PARECER DA COMISSÃO DE AVALIAÇÃO

“Centrais Solares Fotovoltaicas do Céu e da Luz e Linha Elétrica de Evacuação”

COMISSÃO DE AVALIAÇÃO

Figura 2: Área de sensibilidade ecológica avifauna definida no EIA. Fonte: ICNF

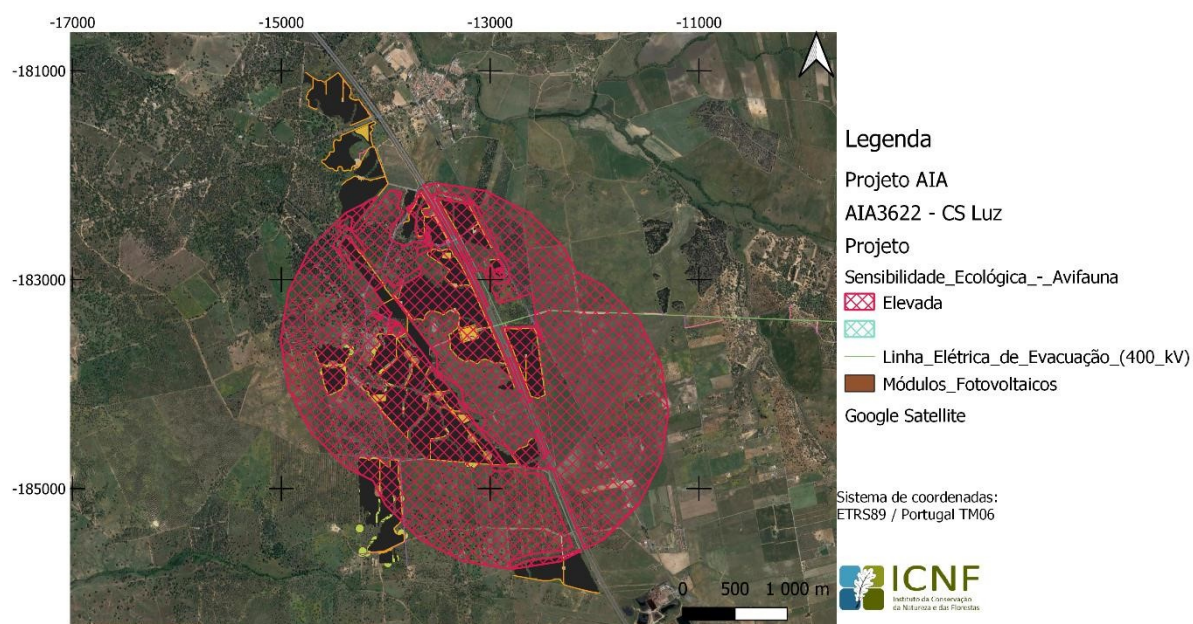
A presença confirmada e indicação, pela população local, de aves estepárias na área de estudo da CSF,

próxima da área de implantação, é indicadora da existência de áreas de habitat favorável a estas espécies, pelo menos durante a época de dispersão de sub-adultos (abetarda). Mais, foi desenhada, no EIA, uma carta de sensibilidade ecológica para a avifauna estepária (Desenho 10.1) cuja área ocupa grande parte das áreas de implantação da CSF (Figura 4). Em acordo com o referido na avaliação de impactes realizada no EIA, a implementação deste projeto poderá representar a exclusão de áreas favoráveis à presença de aves estepárias quer na fase de construção devido à perturbação causada pela obra, quer na fase de exploração em que os módulos fotovoltaicos irão ocupar a área do habitat favorável. No EIA refere-se, ainda, que este impacte não será tão significativo devido ao registo destas espécies fora da área de implantação da CSF, junto às charcas, e à presença de extensas áreas com habitat semelhante na envolvente que poderão ser alternativas às áreas a ocupar por esta CSF. Apesar destes argumentos, considera-se que a implantação da CSF irá contribuir para a restrição das áreas de potencial ocorrência destas espécies assumindo, este fator, maior relevância num contexto de declínio das populações e do habitat favorável fora das áreas classificadas onde as aves estepárias também ocorrem. Assim, estes

impactes serão diretos, negativos e significativos.

Figura 3: Enquadramento da CSF do Céu na Planta de Ordenamento do PDMFA. (adaptado do Desenho 10 do EIA)

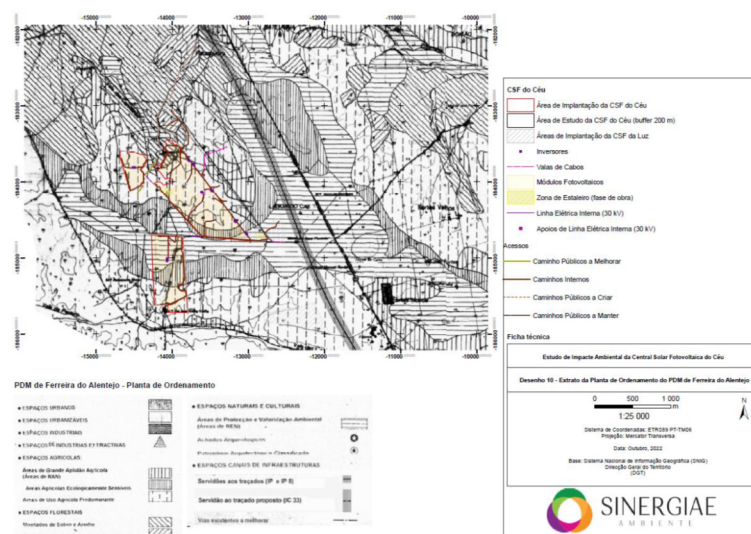
A implantação da CSF do Céu se insere essencialmente, em solo rural classificado como “Espaços agrícolas - áreas de uso agrícola predominante” (63,7% da área total das Central). A área da Central Solar interceta ainda “Espaços naturais e culturais - áreas de proteção e valorização ambiental (áreas da REN)” e “Espaços agrícolas - áreas agrícolas ecologicamente sensíveis” representando 22,8% e 8,8%, respetivamente. Com reduzida expressão, o limite da central interceta “Áreas florestais - montados de sobro e azinho” e “Áreas florestais - áreas de exploração florestal intensiva”.

1. A instalação das CSF do Céu e da Luz, e respetivos elementos associados em áreas pertencentes aos “espaços florestais” da planta de ordenamento do PDMFA, só poderá ocorrer após alteração dos usos previstos no respetivo PDM de Ferreira do Alentejo, para a classe de espaços em questão, dado que, o projeto das CSF (do Céu e da Luz) não têm enquadramento no regulamento desse PDM, para esta classe de espaços (nº 3 do artigo 11º).

Figura 4: Enquadramento da CSF da Luz na Planta de Ordenamento do PDMFA. adaptado do Desenho 11 do EIA

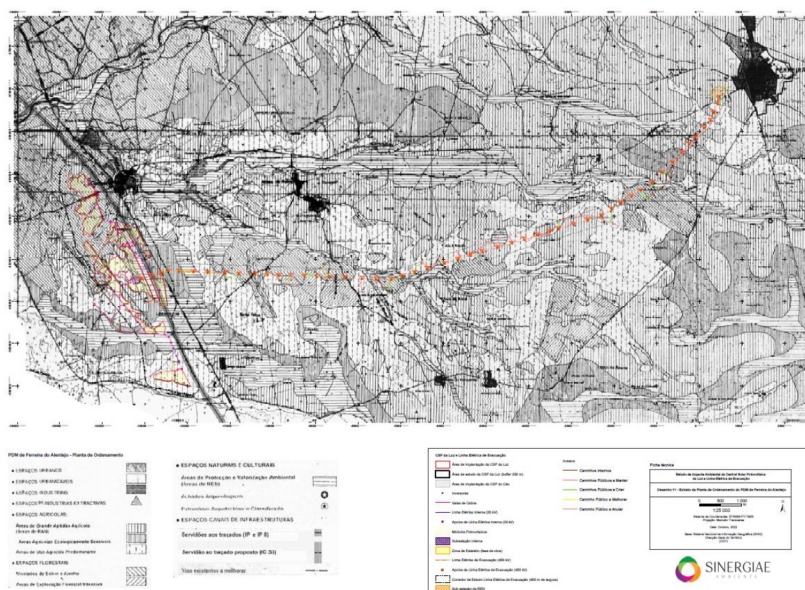
A implantação da CSF da Luz insere-se essencialmente em solo rural classificado como “Áreas florestais - montados de sobro e azinho” (45.6% da área total a afetar aos elementos das Central). A área das Central Solar interceta ainda “Espaços agrícolas - áreas de uso agrícola predominante” e “Espaços naturais e culturais - áreas de proteção e valorização ambiental (áreas da REN)” representando 29,5% e 14,7, respetivamente.

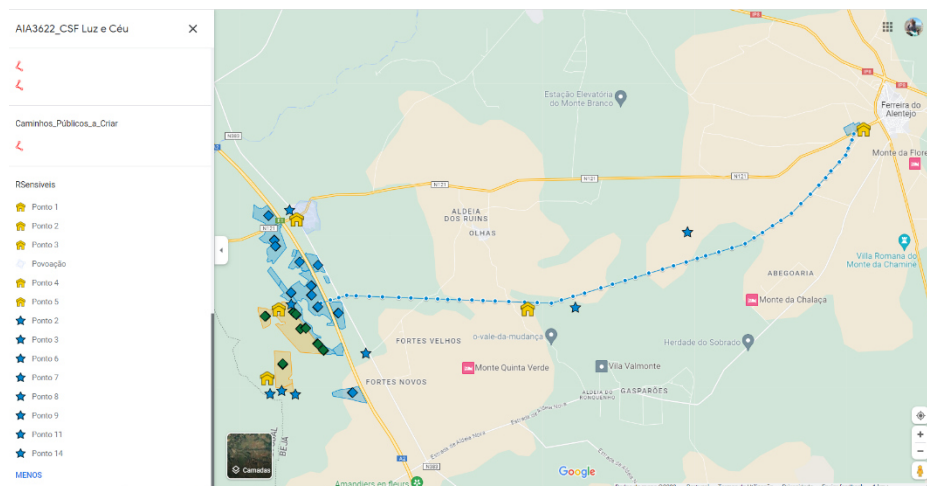
Considera-se que na área envolvente ao Apoio 46 da LMAT foi identificado um conjunto de ocorrências patrimoniais que conferem sensibilidade ao local, nomeadamente as n.ºs 44, Quinta da Amia 3, casal rústico de período indeterminado, n.º 45, Quinta da Amia 2, achados isolados do período romano, n.º 46 Quinta da Amia, marco, e n.º 47, Monte da Figueirinha de Baixo, um poço. Um caminho de acesso à obra da LMAT poderá ainda afetar a ocorrência n.º 41, Monte do Quebra Vales 1, um poço.

Quanto aos impactes do projeto no âmbito do fator ambiental Património Cultural, de forma geral considera-se que a construção da Central do Céu e da Central da Luz, incluindo a LMAT e outras componentes de projeto, será suscetível de implicar impactes negativos, essencialmente durante a fase de construção, dado que durante estes trabalhos ocorrerão afetações ao nível do solo e subsolo, onde poderão encontra-se ocultos elementos patrimoniais, nomeadamente de cariz arqueológico.

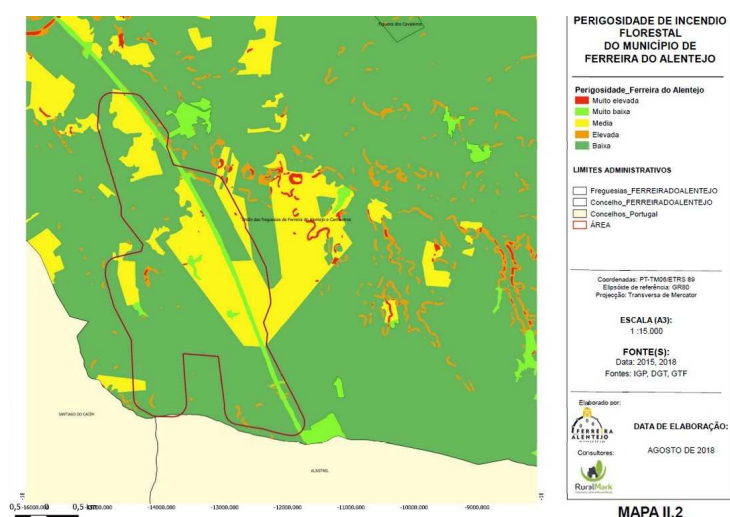
As faixas de proteção sanitária e paisagística, quer na fase de projeto e construção, quer na fase de exploração, devem assegurar que a implantação das infraestruturas a instalar tenham as distâncias mínimas de salvaguarda em relação a perímetros urbanos, zonas de lazer, linhas de água e recursos hídricos com origens subterrâneas e superficiais, edifícios classificados e a empreendimentos turísticos, estradas nacionais, caminhos municipais e a habitações isoladas.

Cumulativamente ao já disposto, há que projetar e implementar operações de arborização e criação de cortinas verdes como elementos de enquadramento paisagístico e sanitário.

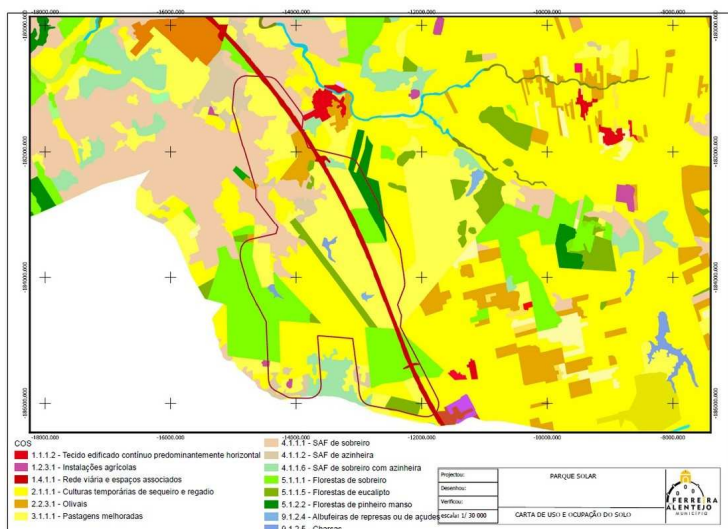
Em termos de cartografia de perigosidade de incêndio, a implantação das centrais encontra-se em área maioritariamente de perigosidade “baixa” e “média”, conforme mostra a figura.
